INFORME TÉCNICO DE FISCALIZACIÓN AMBIENTAL

Programa de Cumplimiento

SUPERMERCADO LIDER JOSÉ DOMINGO CAÑAS

DFZ-2018-1134-XIII-PC

Figura 8 Fuente: Informe MED 1234.1 -01-18 (archivo adjunto a la carta ingresada el 25 de enero de 2018), página 28 de 62. Coordenadas en Datum WGS84 H19S

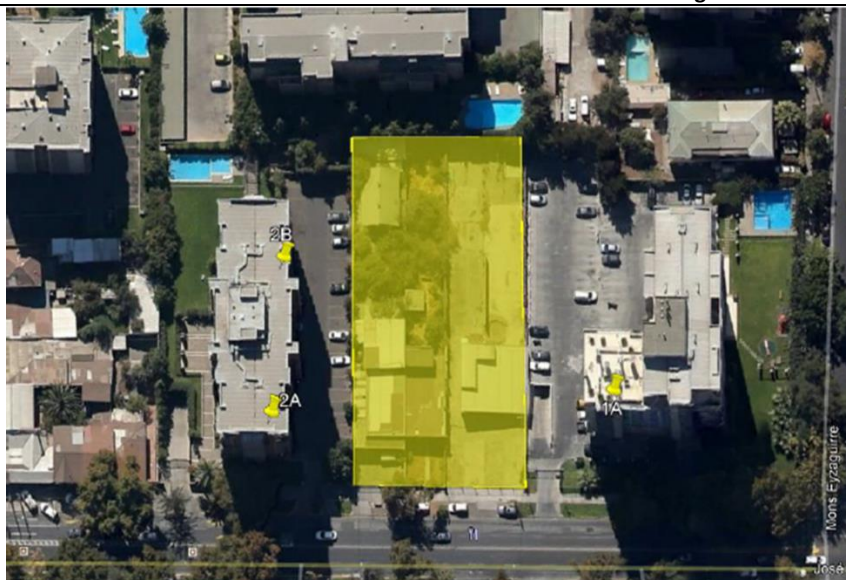
Acciones POR EJECUTAR:														
N° ID, y descripción de Acción y Meta	Plazo / Indicador / Medios de Verificación / Impedimentos eventuales	Resultados de la Fiscalización												
	<p>Impedimentos eventuales: ... Tienen relación con la disponibilidad horaria de la Entidad Técnica de Fiscalización Ambiental</p> <p>Acción y plazo de aviso en caso de ocurrencia: Se coordinará una nueva fecha de evaluación acústica en receptores, no excediendo en 5 días hábiles al plazo propuesto originalmente. Se dará aviso a la SMA vía correo electrónico, dentro de 24 horas posteriores a la fecha de evaluación que deba ser cancelada</p>	<p>b. Punto 2A (Dpto 702) y 2B (Dpto 807), de edificio ubicado en José Domingo Cañas 1550, de 14 pisos. Los puntos estarían a 38 y 22 metros de distancia de la fuente, respectivamente.</p> <p>i. Punto 2A, mediciones desde dormitorio (Medición interna) con ventana abierta:</p> <ol style="list-style-type: none"> En horario diurno: de 17:10 a 17:15 En horario nocturno: de 21:32 a 21:38 <p>ii. Punto 2B, mediciones desde terraza (Medición externa)</p> <ol style="list-style-type: none"> En horario diurno: de 17:46 a 17:51 En horario nocturno: de 21:55 a 22:00 <p>ii. Los resultados de las mediciones corresponderían a las siguientes, según lo señalado en la Tabla 5 del Informe.</p>

<p>*Medición Nula</p> <p>iii. Todos los registros de medición en horario nocturno fueron clasificados como nulos. Según lo explicado por la ETFA, lo anterior ocurrió “producto de la influencia del ruido de fondo durante la medición”. Según lo observado de las fichas de medición, en todas las mediciones nocturnas se habría registrado una diferencia menor a 3 dB(A) entre el ruido medido y el ruido de fondo. Debido a lo anterior, y a que dichas mediciones se encuentran sobre el límite normativo, se realizaron proyecciones de niveles de ruido mediante procedimiento técnico descrito en norma técnica ISO 9613, de acuerdo a lo señalado en el artículo 19 letra g) del D.S. N°38/11 del MMA. A continuación, se resumen los principales hitos asociados a este procedimiento, efectuados por la ETFA:</p> <ol style="list-style-type: none"> Se realizaron mediciones desde los puntos señalados en la Tabla 6 del Informe (Int 1 e Int 2), los que corresponden a la azotea del edificio evaluado (ver fotografías descriptivas del punto de medición en la Fotografía X). La predicción de los niveles de ruido se realizó mediante el software de predicción sonora MINERVA 5.2, que basa su algoritmo en la Norma ISO 9631. Efectuando los procedimientos descritos previamente, se obtuvieron los siguientes niveles de potencia medidos de emisión sonora, según lo señalado en la tabla 7 del Informe de la ETFA: 	Punto	NPC Diurno [dBA]	NPC Nocturno [dBA]	1A	58	55*	2A	57	68*	2B	60	62*
Punto	NPC Diurno [dBA]	NPC Nocturno [dBA]												
1A	58	55*												
2A	57	68*												
2B	60	62*
